Vysvětlení zadávací dokumentace 3

Název: Rekonstrukce 1.NP budovy „C“ FI MU, Botanická 68a
Druh veřejné zakázky: Stavební práce
Druh zadávacího řízení: Zjednodušené podlimitní řízení
Adresa veřejné zakázky: <https://zakazky.muni.cz/vz00007342>

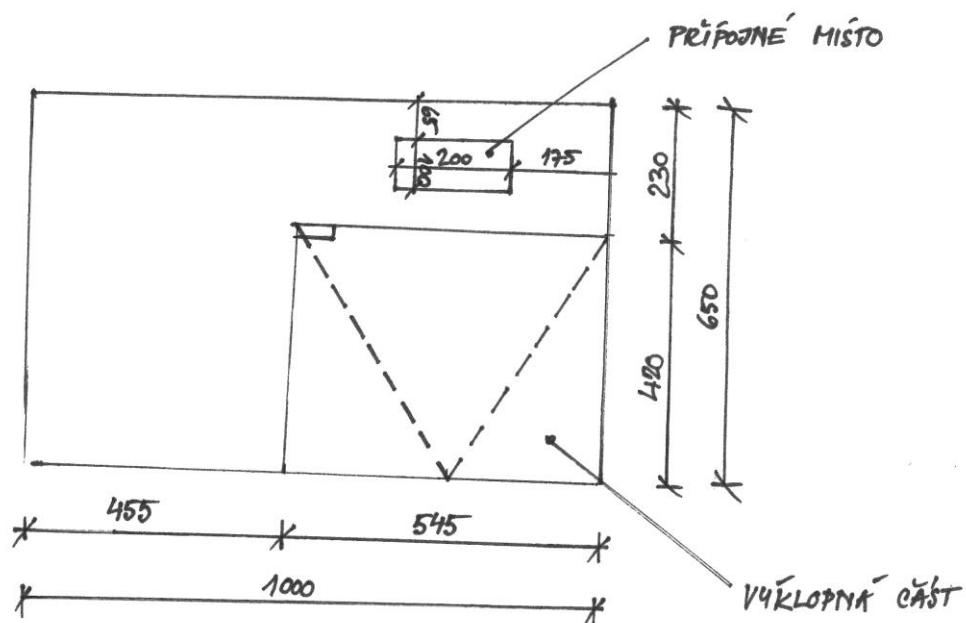
Zadavatel nahrazuje ODPOVĚď 18 ve Vysvětlení zadávací dokumentace 2 tímto novým zněním:

Je požadovaná deska celkového rozměru 1500/650 mm, tl. 25 mm, oboustranně laminovaná DTD E1, dekor bude vybrán na základě vzorkování - co nejbližší dekoru buku použitým na stávajícím stole, ABS hrany 2 mm opatřeny laminem se stejným dekorem - vzhled dle fotografie níže.

Deska bude mít výklopnou část rozměru 545/420 mm opatřenou stejnými hranami. Převíslá část stolní desky dl. 500 mm bude opatřena konzolou. V rohu výklopné části bude otvor pro protažení kabeláže (cca 50/20 mm, opatřený štětinkami). Z jedné strany výklopu kovové panty s otevíráním na 180°, z druhé strany bude výklopná část přimontována ke stávající čelní desce se zámkem. Do desky bude vyvrtán otvor cca 200/100 mm, do kterého bude umístěno přípojné místo v černé barvě z původní stolové desky. Detaily viz příložené fotografie a nákres stolové desky, platí pro úpravu 3 kateder uvedených v projektu Vnitřního vybavení – interiér.

- STĀVAJÍCÍ DESKA STOLU 1000 x 650 x 850 mm

- NOVÁ DESKA STOLU 1500 x 650 x 850 mm
